Verfahren mit Bewertungsrahmen

Bauwettbewerb für die Erweiterung der Buchhändlerschule in Frankfurt am Main-Seckbach

Aus dem Preisgerichtsprotokoll:

Wolfgang Bader, D.W. Dreysse, Frankfurt am Main (003)

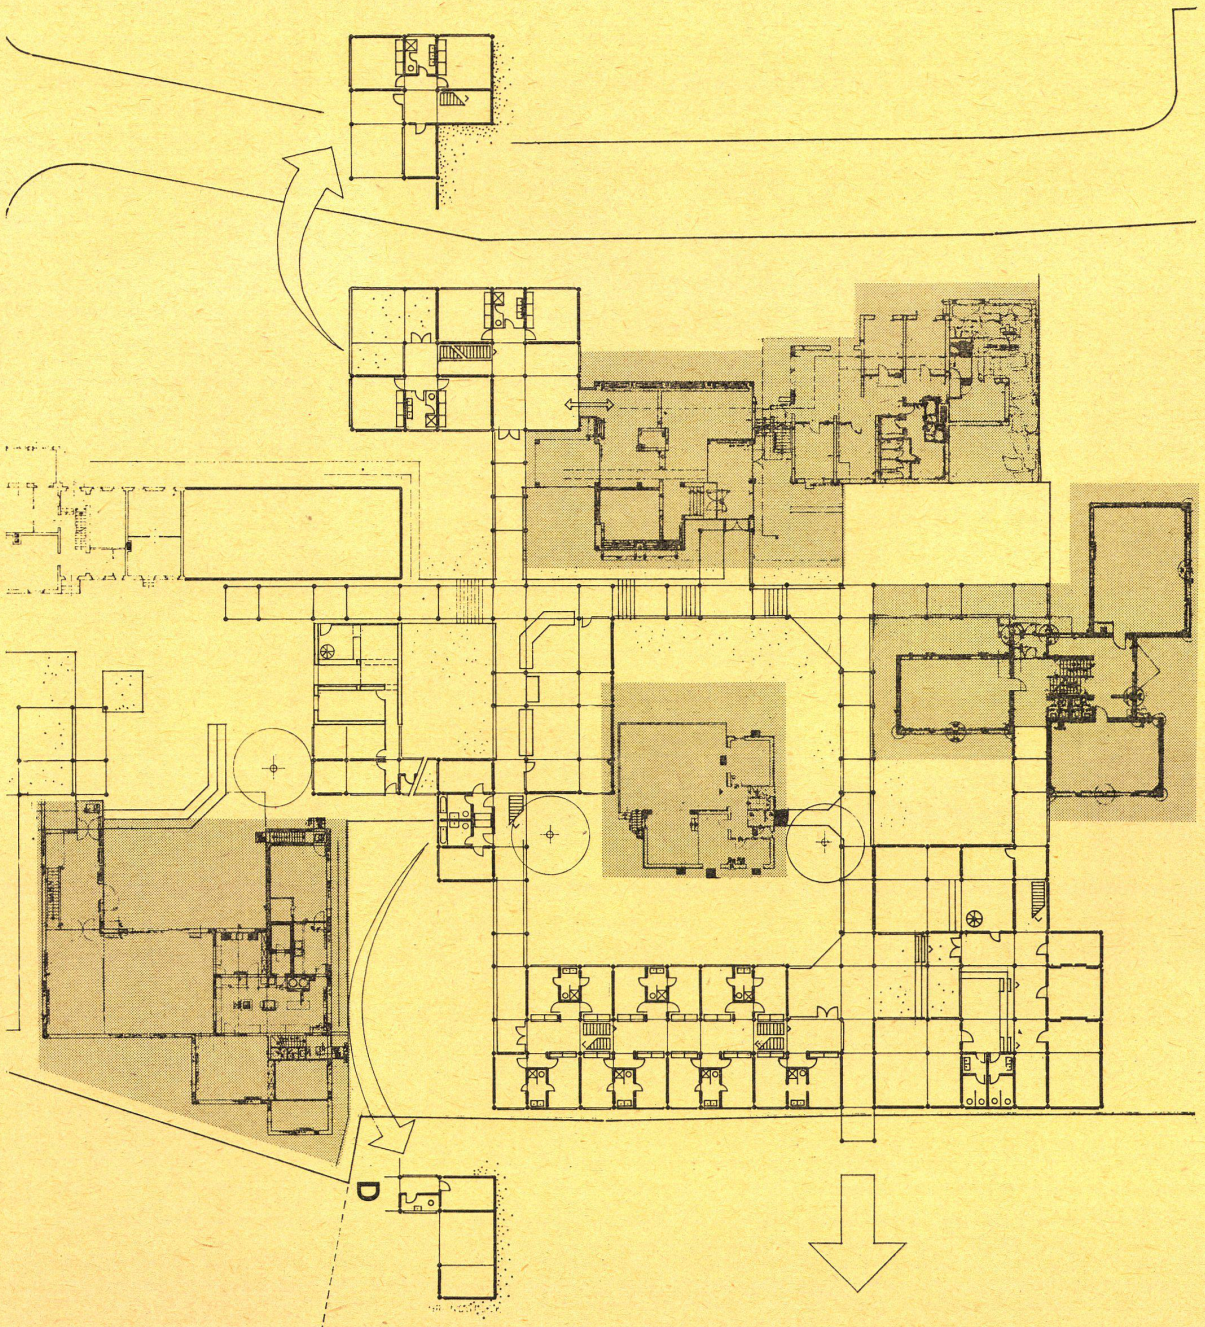
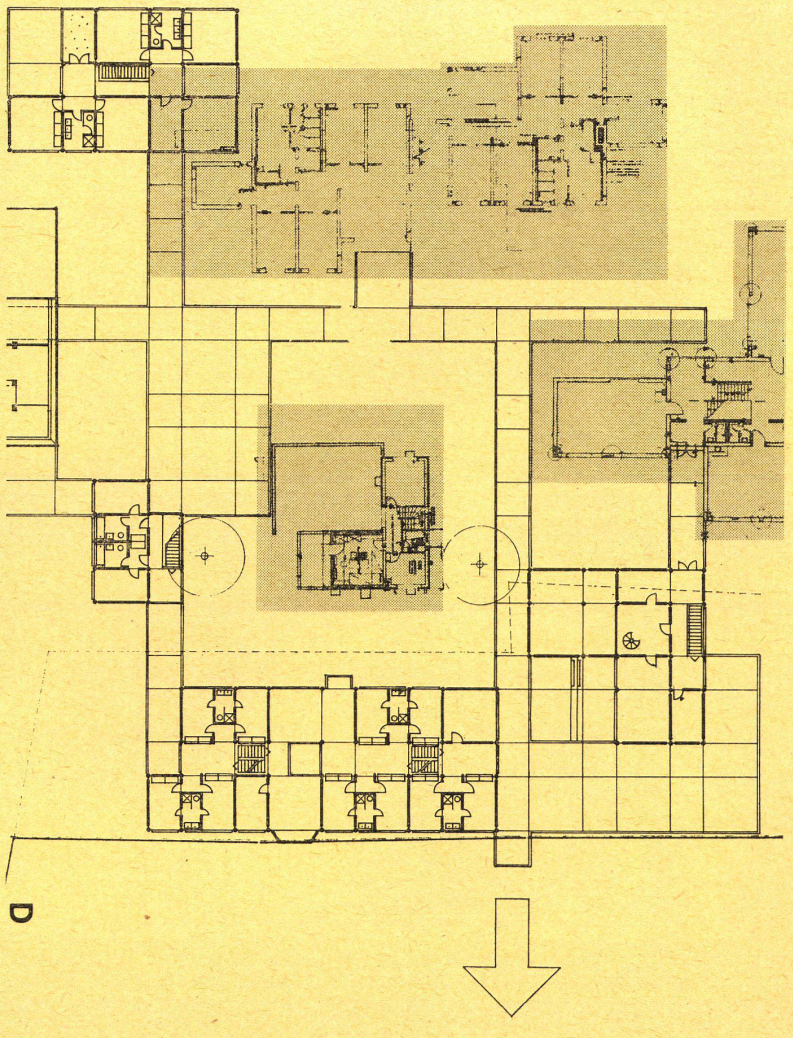
Der Verfasser berücksichtigt mit seinem Entwurf die historische Komponente und führt die Angliederung des Schwagenscheidt/Sittmann'schen Entwurfes an den Altbaubestand in konsequenter Weise fort. Dabei wird eine Beeinträchtigung der vorhandenen Bausubstanz weitgehend vermieden. Die neue Baustruktur ordnet sich funktionalen und technischen Prinzipien unter.
Die Variationsmöglichkeiten der vorgeschlagenen Raumzellenkonstruktion setzen den Verfasser in den Stand, sich der vorhandenen Raumgruppenbildung völlig anzupassen und weitere Raumgruppen dieser Konstruktion hinzuzufügen. Damit kommt dies vorgeschlagene, zukunftsorientierte Konzept dem Konzept der heutigen, modernen buchhändlerischen Ausbildung entgegen.

Franz C. Throll, Wolfgang Ritter, Frankfurt am Main (007)

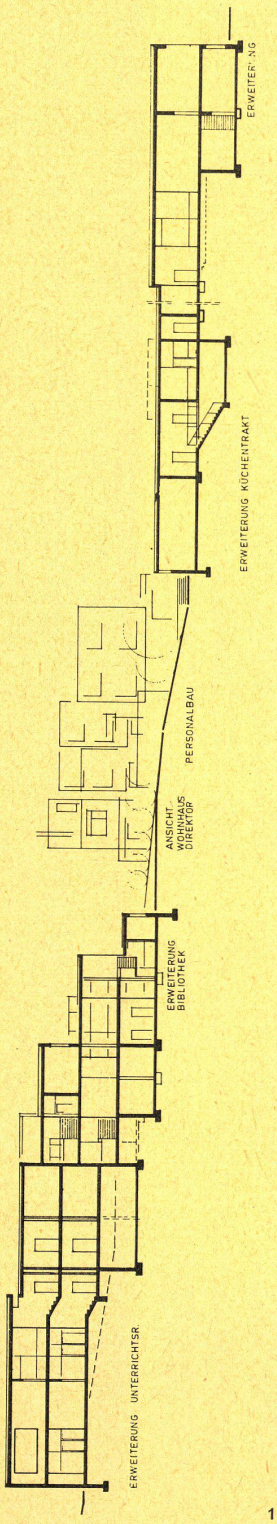
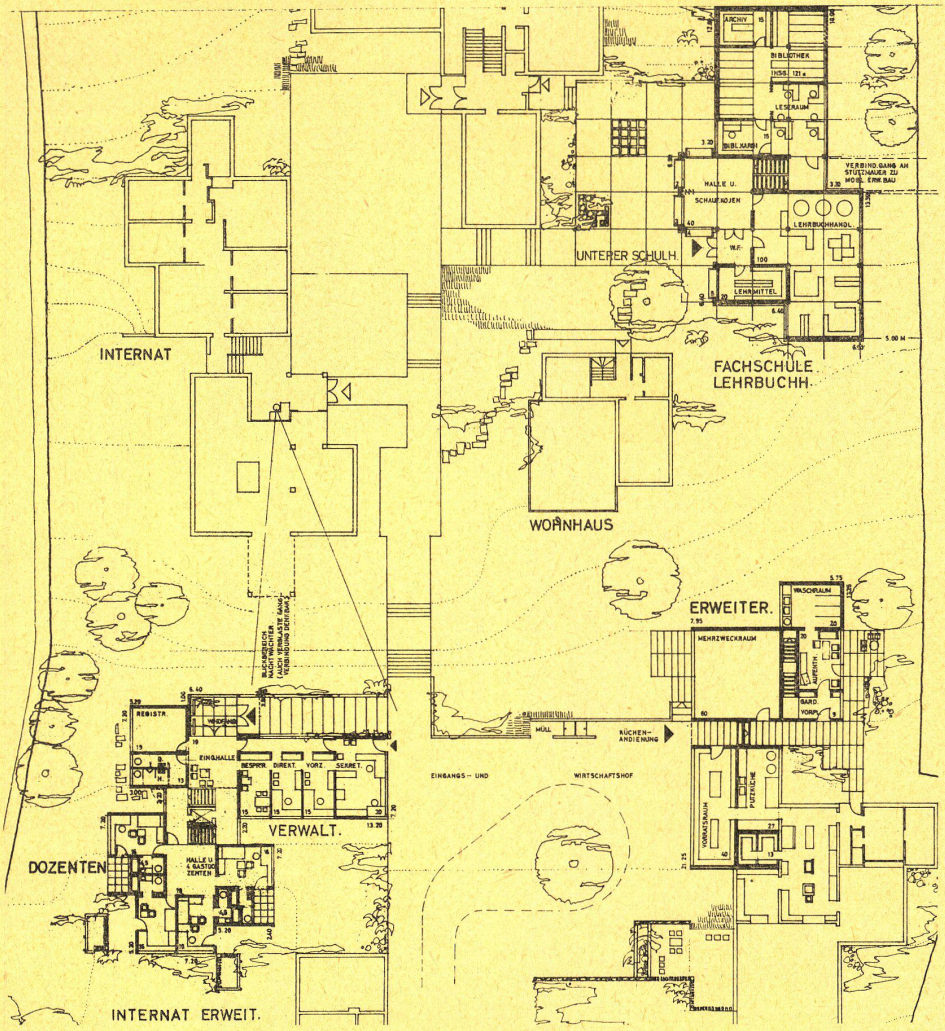
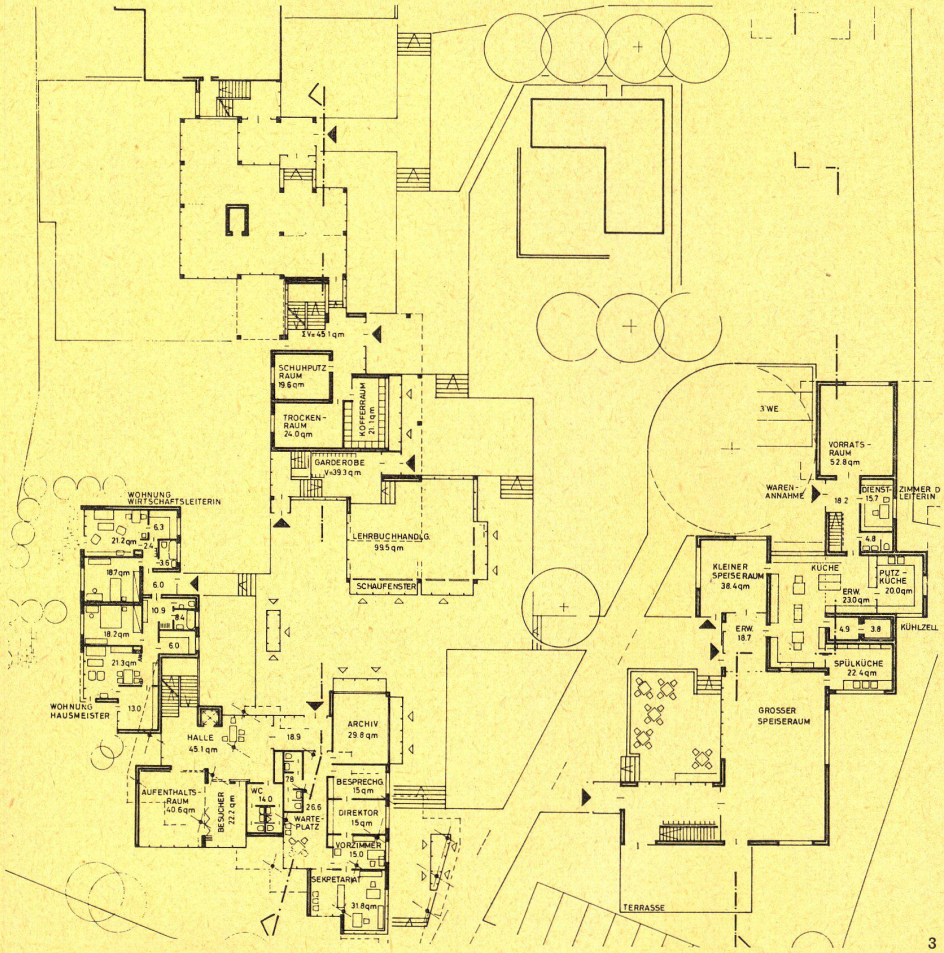
Das Schwagenscheidt/Sittmann'sche Konzept, aufeinanderbezogene, freiplastische Baukörperräume zu bilden, wird konsequent aufgenommen. Dem entspricht die Zusammenfassung von Internatserweiterung und Höherer Fachschule in einen Baukörper. Diese Zusammenfassung ist allerdings auch gleichzeitig die Schwäche des Entwurfes, nämlich die Preisgabe der geforderten Trennung des Internatserweiterungsbaus vom Wohnheim der Höheren Fachschule.

Das Preisgericht bedauert, die Arbeit durch diesen . . . nicht kompensierbaren Mangel nicht höher bewerten zu können.
